## 變更新北市永和區頂溪捷運站西側 都市更新計畫（策略性更新地區）書

新北市政府【新北府城更字第 1154551283 號】

擬定機關：新北市政府  
中華民國 115 年 2 月

圖 13 變更後開放空間系統建置原則圖

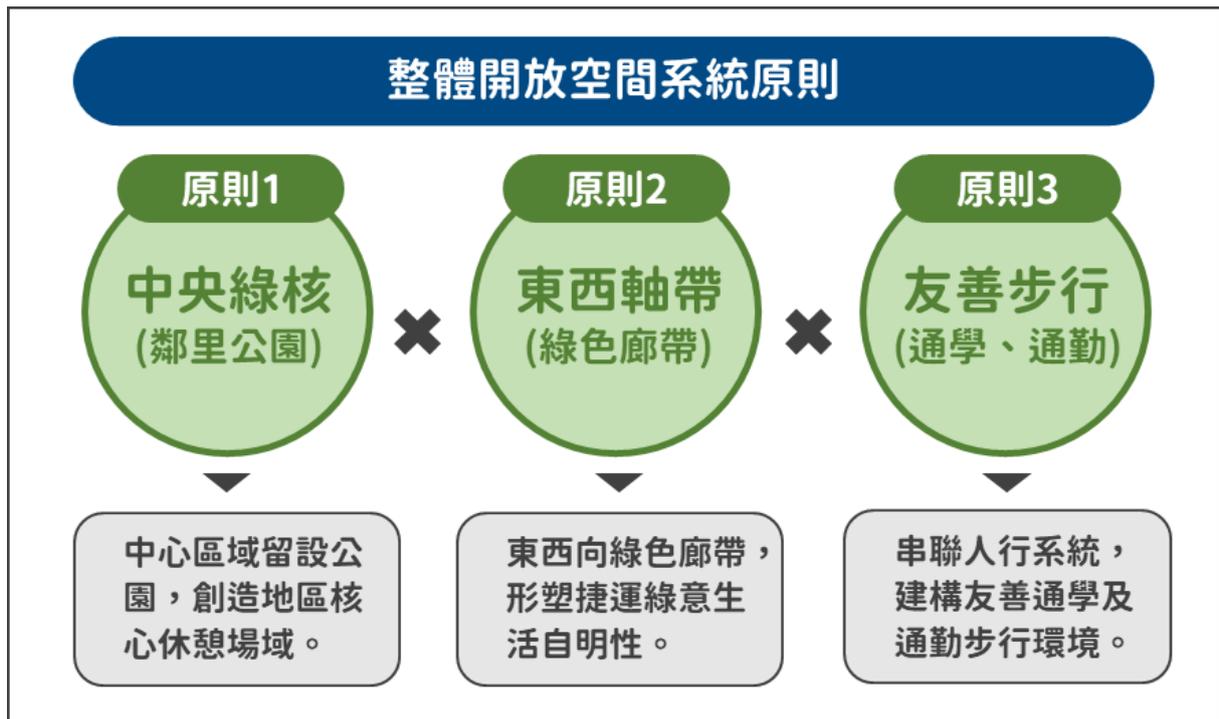
未來實施更新事業時，各更新單元應依全區「中央綠核」、「東西軸帶」及「友善步行」三原則，串聯人行動線及活動核心，整合開放空間資源，建構完整開放空間系統，形塑頂溪捷運站西側整體都市風貌（詳圖 13、圖 14）。

於計畫範圍中心設置鄰里公園結合法定空地集中留設，創造地區核心開放空間，提供社區及捷運商圈日常休憩之場域。

透過綠色廊帶貫穿全區東西向軸線，串聯人行動線與開放空間節點，形塑捷運綠意生活自明性。

結合人行步道、街廓退縮空間及綠地系統，串聯各空間節點，提升社區及捷運站之可及性，建構友善通學及通勤之步行環境。

圖 15 變更後都市設計規範示意圖

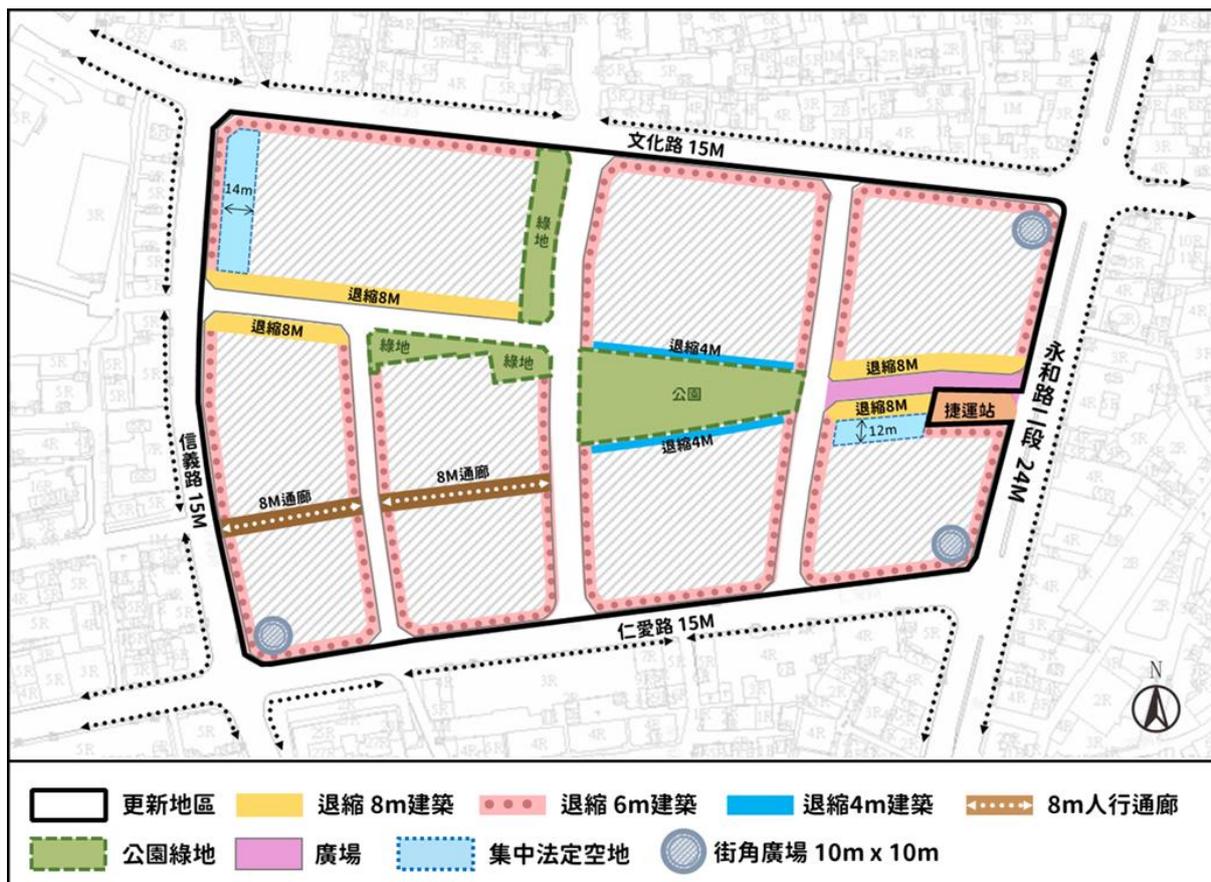
更新單元建築時應自計畫道路沿線退縮建築，退縮空間應留設至少 4m 人行步道，並以帶狀植栽配置，形塑具整體性、連續性之綠意街道空間。退縮留設方式如下：

計畫範圍內南北向道路皆應自道路沿線退縮 6m 以上建築，並於退縮範圍內設置 2m 以上帶狀植栽空間，作為行人與建築間之緩衝綠帶，提升步行環境品質與街廓景觀完整性。

計畫範圍內東西向道路皆應自道路沿線退縮 8m 以上建築，其中至少 3m 作為帶狀植栽空間，其餘部分得規劃人行步道、休憩設施或街角空間，作為交通活動與社區間之緩衝，提升整體居住寧適性。

配合本計畫東西向軸帶構想，於鄰接公園側，應退縮至少 4m 建築並集中留設法定空地，以最大化開放空間。

- A. 於頂溪捷運站 2 號出口至公園用地所圍區域設置活動廣場，紓解捷運尖峰時間通勤及週邊活動人潮。
- B. 於信義路及文化路轉角設置街角廣場空間，提供頂溪國小學童通學動線之停駐節點。
- C. 計畫範圍街角應配合建築整體規劃設計，形塑街角廣場空間，提供行人步行停等、休憩空間，其設置面積應達 100m<sup>2</sup> 以上，各邊長度應達 10m 以上。

圖 16 變更後頂溪站周邊更新地區防災系統示意圖

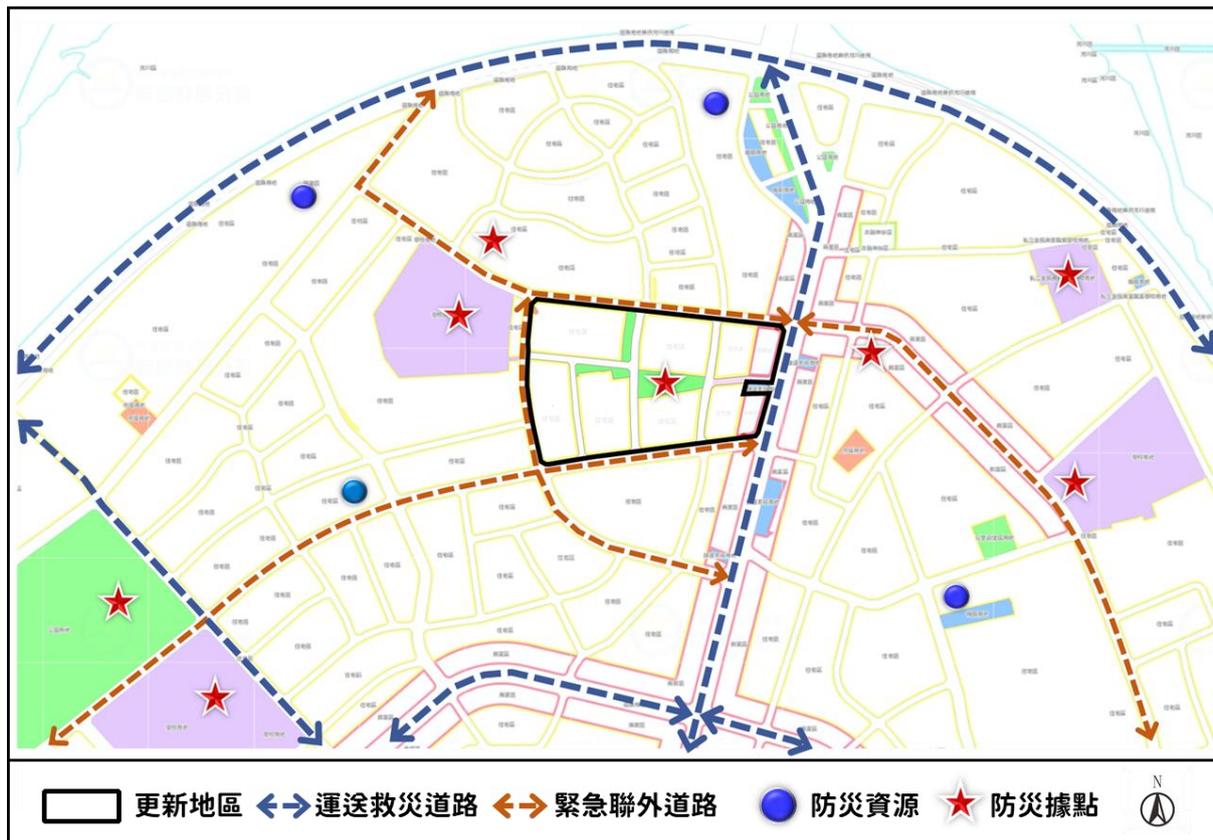
本更新地區配合鄰近地區發展，位於頂溪站北側、西側、東側等 3 處地區結合形成一防災生活圈（如圖 16），依防災避難據點的空間分布，建立整體的防災生活圈及道路系統，並架構防災應變的支援系統，及地區都市防災規劃。

圖 17 變更後土地使用構想示意圖

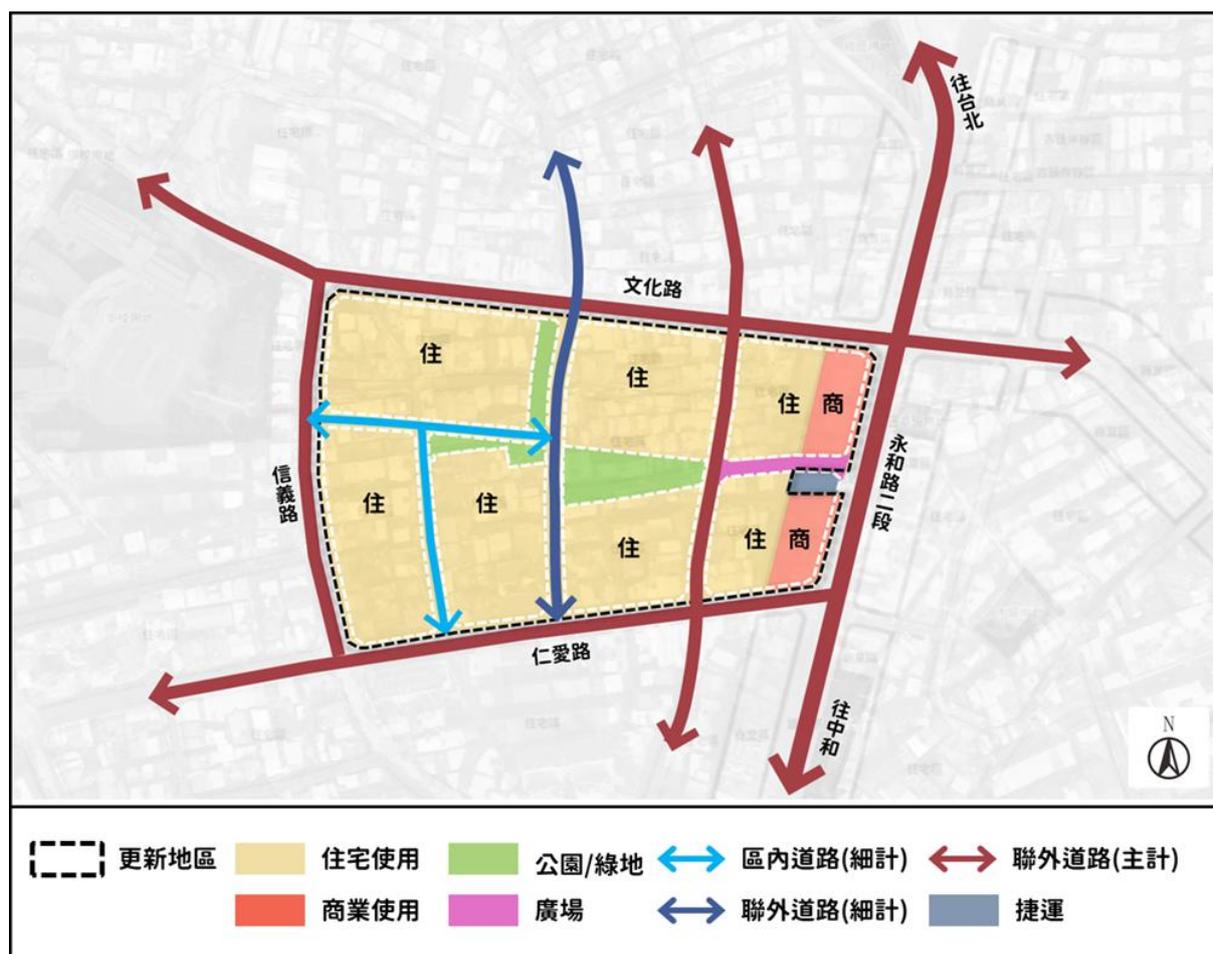
本更新地區以住宅區及商業區使用為主，惟本次土地使用構想調整係為因應開發後交通衝擊並改善都市機能之不足，納入道路系統重新配置、增設鄰里公園綠地以及設置公共停車場等內容，詳圖 17。

圖 18 都市計畫變更位置示意圖

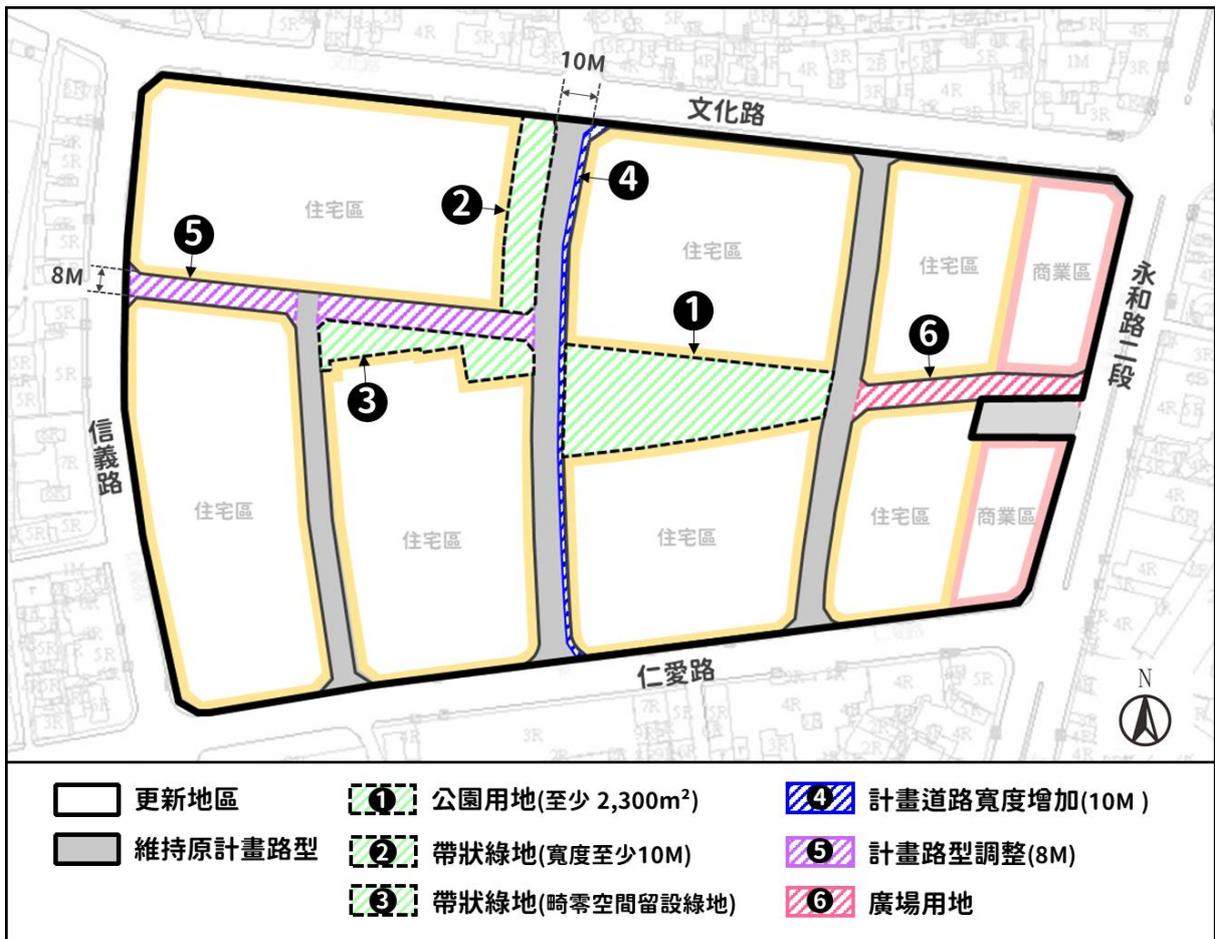
本計畫範圍有多處計畫道路尚未完成開闢之情形，因應整體交通需求，鄰近更新單元應辦理都市計畫道路路型變更及開闢。整體道路系統檢討構想詳圖 18。惟為保障未達更新年限建物之權益，應維持其既有已指定建築線案路型並保持暢通，避免產生無尾巷情形。

本更新地區中央位置應留設公園用地至少 2,300 m<sup>2</sup>，並採連續性、跨街廓向西留設綠地空間，形塑整體中央綠廊帶（詳圖 18）。除以連續性原則規劃配置外，並應納入鄰近更新單元車道出入口整體考量。

本更新地區公園用地應於地下立體化使用設置停車空間，提供公眾停放車輛，並以最大化設置為原則，其開挖率及停車場設置相關規範，依都市計畫審議核定內容為準，並由鄰近更新單元併同公園用地完成開闢及捐贈程序。

圖 19 變更後更新單元範圍示意圖

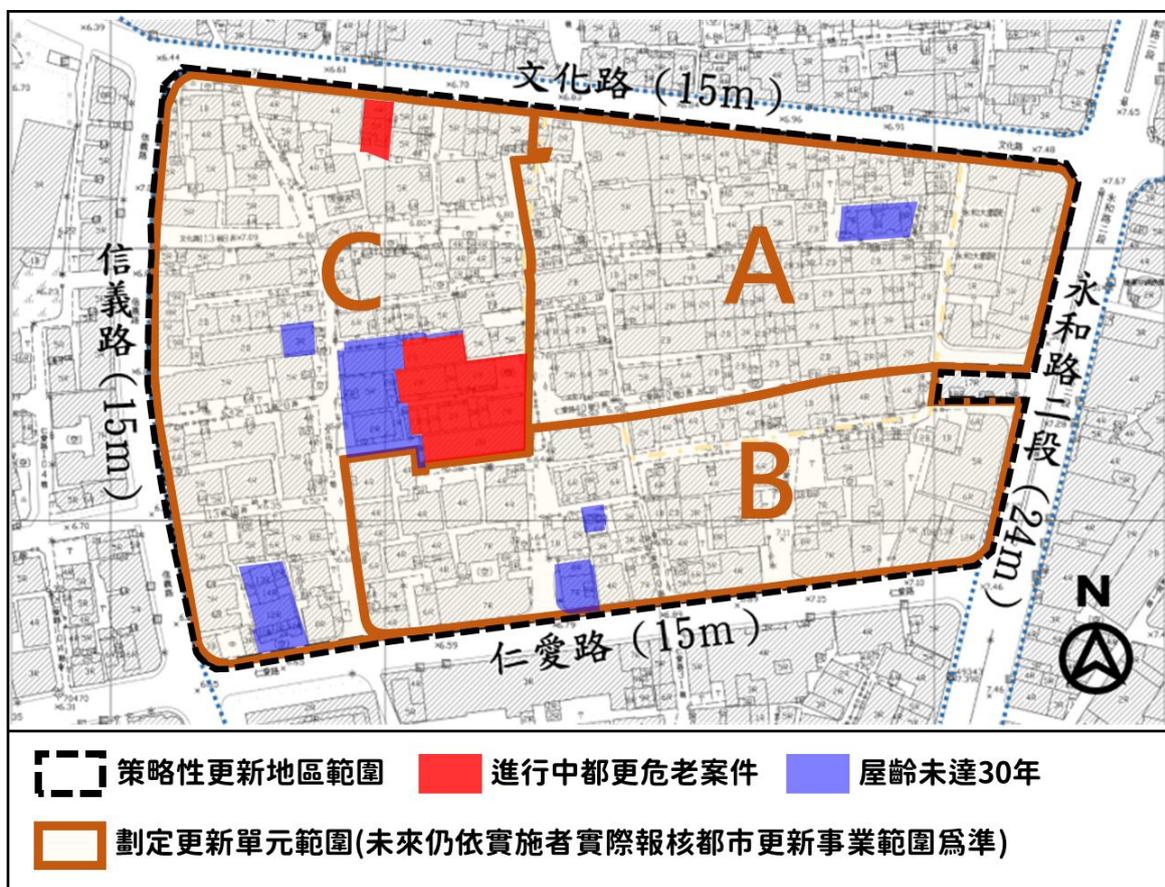
考量本更新地區規模達 5.6 公頃，為確保推動量能、可行性與時程效率，希冀透過整體規劃，個別開發方式，將更新地區內指定劃設 3 處更新單元（詳圖 19），逐步推動各更新單元之整合與開發，各更新單元續依都市更新條例規定，向本府申請都市更新事業計畫報核，併同擬具細部計畫辦理都市計畫變更程序。

考量更新地區內都市設計及景觀計畫等全區規劃願景，為利於未來更新事業實施者得串聯街廓配置、全區整體規劃設計，以增各單元街廓間開放空間系統連續性及整體性，實施者得視需要合併兩個以上相鄰之更新單元為一個更新單元開發，亦可依完整建築或使用執照範圍檢討或都市更新事業整合情形予以適度調整，惟排除部分應納入其他鄰近更新單元併同開發。
